Gutachterliche Stellungnahme zum Zustand der Bäume im Umfeld des Bauvorhabens „Wohnquartier Dichterviertel S18“

Januar 2024

SACHVERSTÄNDIGENBÜRO FÜR BÄUME

Abbildung 8: Auszug aus Entwurf Lageplan „FREIANLAGEN“ (Stand 16.11.2023)

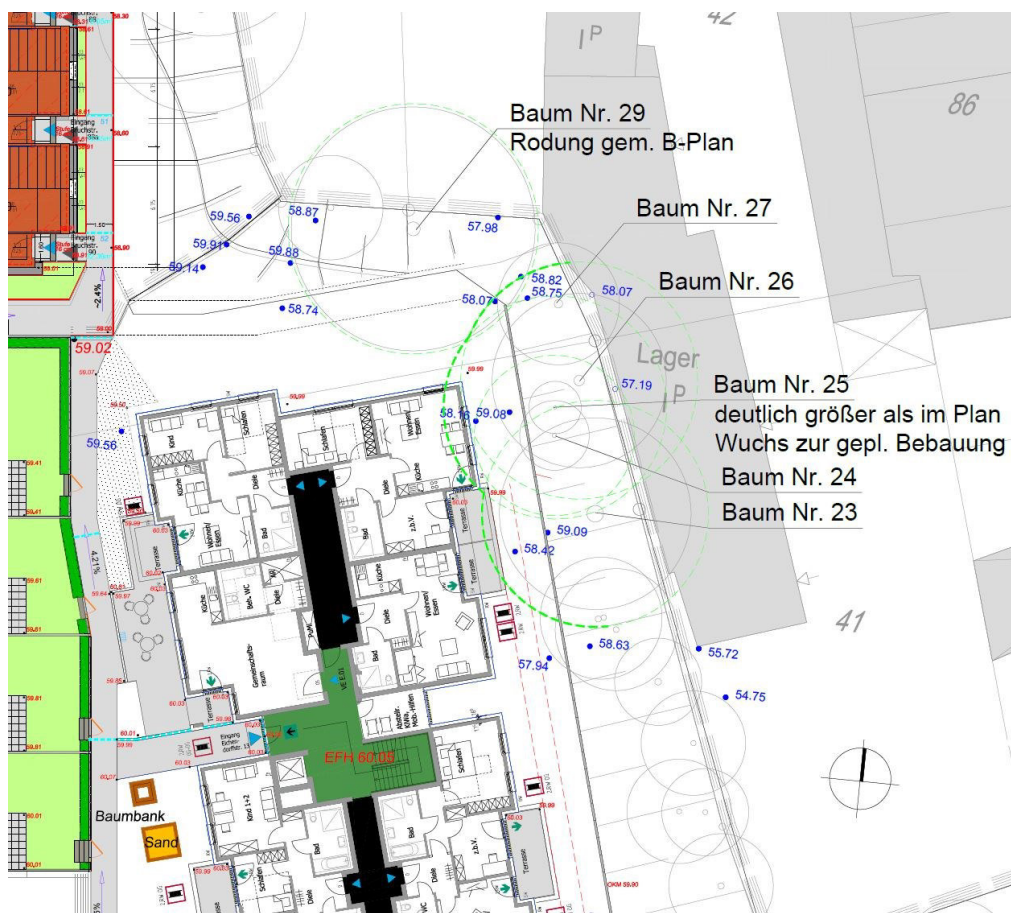
Die aktuelle Planung sieht mehrere Wohngebäude auf dem, derzeit freien Feld vor, welches sich westlich der Bäume erstreckt (s. Abb. 8). Besonders gering sind die Abstände zu den Bäumen Nr. 21-27 und Nr. 29. Die Abstände des Bauvorhabens zu den übrigen Gehölzen sind so groß, dass der Erhalt der Bäume nicht gefährdet ist. Daher befasst sich die folgende Betrachtung ausschließlich mit den Bäumen Nr. 21-27, sowie Nr. 29 (gelb markiert in der Tabelle).

Die Bäume Nr. 21-27 stehen dicht beieinander und bilden eine größere Baumgruppe. Die Bäume Nr. 24 und Nr. 25 wachsen beide stärker in Richtung der geplanten Fassade und würden in Zukunft Probleme durch ihren einseitigen Wuchs verursachen. Die notwendige Kroneneinkürzung zur Errichtung der Gebäude würden die Bäume zudem nicht gut vertragen, da sie einen Großteil ihrer Kronenflächen

verlieren würden. Da es sich um unterständige und bedrängt wachsende Gehölze handelt, sollten die beiden Bäume entnommen werden.

Die Abstände des Baufeldes zu den übrigen Bäumen in der Gruppe sind so groß, dass nur einzelne Äste eingekürzt werden müssten. Die Schnittmaßnahmen würden ausschließlich im Schwachastbereich (3-5 cm Astdurchmesser) stattfinden. Problematisch ist hierbei die Freistellung der Stämme der Bäume. Die Freistellung kann zu weiteren Hitzeschäden führen, was Berg-Ahorne nicht gut vertagen und dadurch absterben können. Daher sollte der Rückschnitt ausschließlich im erforderlichen Maß erfolgen und dabei möglichst viele Äste erhalten bleiben. Wo eine Einkürzung notwendig ist, sollten die Äste auf Ableitung geschnitten werden, um einen Neuaustrieb zu ermöglichen (s. nachfolgende Abb.).

Die Bäume Nr. 27 und Nr. 21 sind nicht von dem Bauvorhaben betroffen, da sie einen ausreichenden Abstand zur Baugrenze haben.

Abbildung 13: Auszug aus Entwurf Lageplan „FREIANLAGEN“ (Stand 16.11.2023)

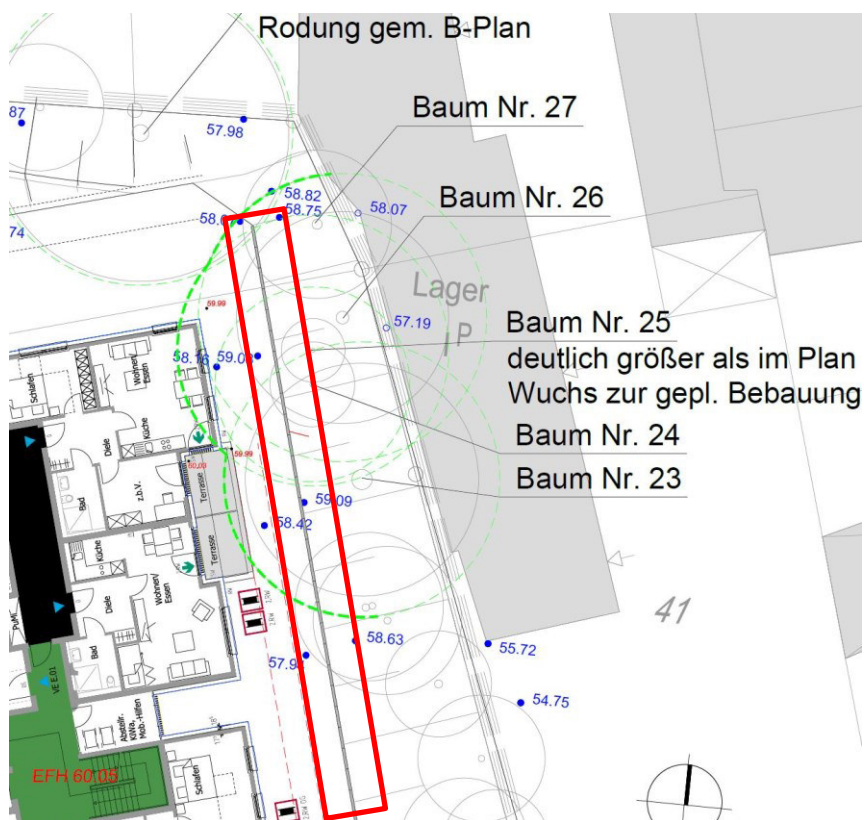
Die aktuelle Planung sieht westlich der Bäume Nr. 21-27 eine Stützmauer aus L-Steinen vor (s. rotes Rechteck in der nachfolgenden Abbildung).

Dafür würde, in geringen Abständen zu den Stammfüßen der Bäume, in das Erdreich eingegriffen werden. Besonders nah an der Stützmauer stehen die Bäume Nr. 25 und Nr. 24, welche bereits im Abschnitt 4.1 für eine Entnahme vorgesehen sind. Bei den übrigen Bäumen kann nicht ausgeschlossen werden, dass sich Wurzeln im Bereich der geplanten Stützmauer befinden. Daher sollte im Vorfeld der Arbeiten eine *Wurzelsuchschachtung* vorgenommen werden, bei der ein Suchschlitz parallel zu den Bäumen gezogen wird, um den Bereich auf das Vorhandensein von Wurzeln zu untersuchen. Die Grasnarbe kann vorsichtig mit einem Minibagger abgezogen werden und die Grabungen vorsichtig, bis zum Vorfinden von Wurzeln, mit einem Minibagger erfolgen. Sollten Wurzeln angetroffen werden, sind die Grabungen in Handschachtung oder unter zur Hilfenahme eines Saugbaggers vorzunehmen. Die Grabungen sollten bis in die, für die Stützmauer notwendige Tiefe, vorgenommen werden. Kleinere Wurzeln (unter 2 cm Wurzeldurchmesser) können durch eine fachkundige Person sauber durchtrennt werden. Größere Wurzeln (ab 2 cm Wurzeldurchmesser) sollten nur in Ausnahmefällen durchtrennt werden. Solche Schnitte sollten durch einen Baumsachverständigen erfolgen, welcher die Wurzelverluste beurteilen und die Schnittflächen anschließend fachmännisch behandeln kann. Eingriffe in den Wur-

zelraum sind zudem, nach der Baumschutzsatzung der Stadt Mülheim an der Ruhr, genehmigungspflichtig. Es wird eine Abstimmung mit dem zuständigen Amt empfohlen, bei der darauf hingewiesen wird, dass die Suchgrabungen im Beisein eines Baumsachverständigen erfolgen.
